## 2057 Kettenrad

nur zur internen-Prüfung

QS/Prüfmittel

SST Thale

Skizze der Rißart und Lage

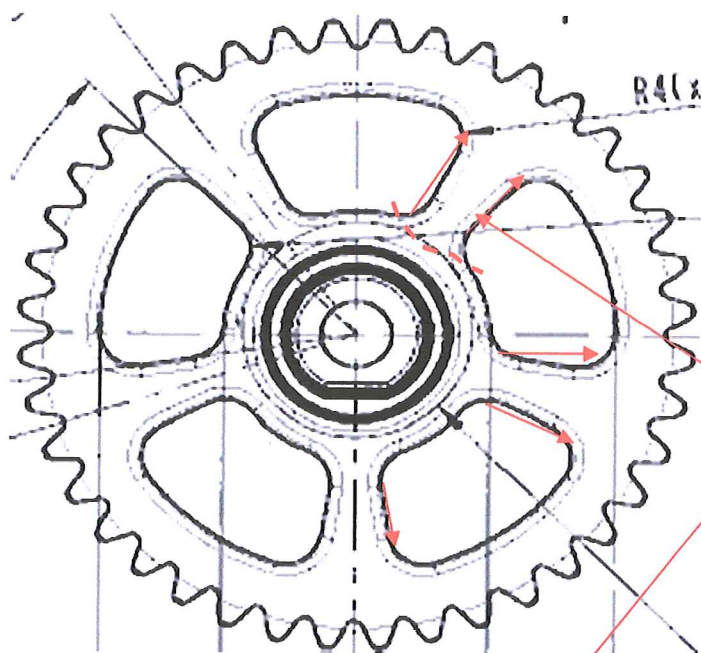
Rißart: diagonal am Steg

Fehlerklasse 3

3 Stege geriss.

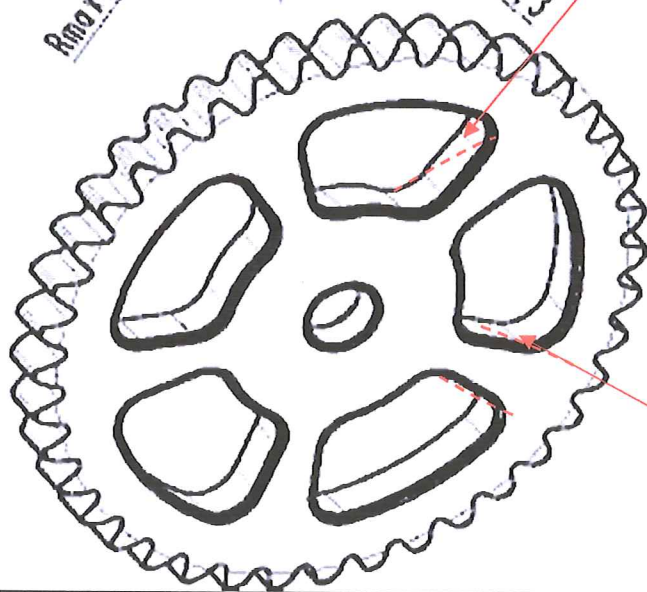
Riß entlang im Steg,  
diagonal verlaufend

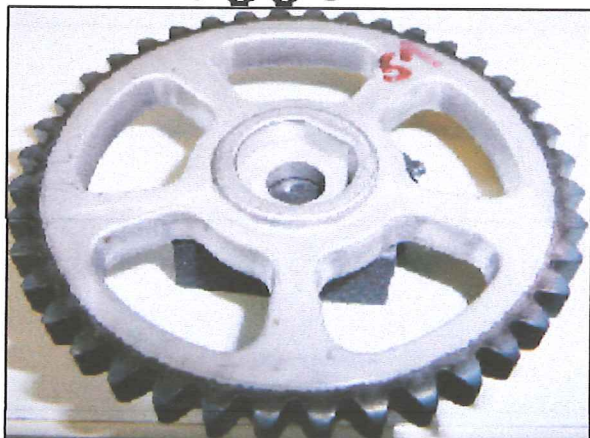
diagonal Riß im Steg
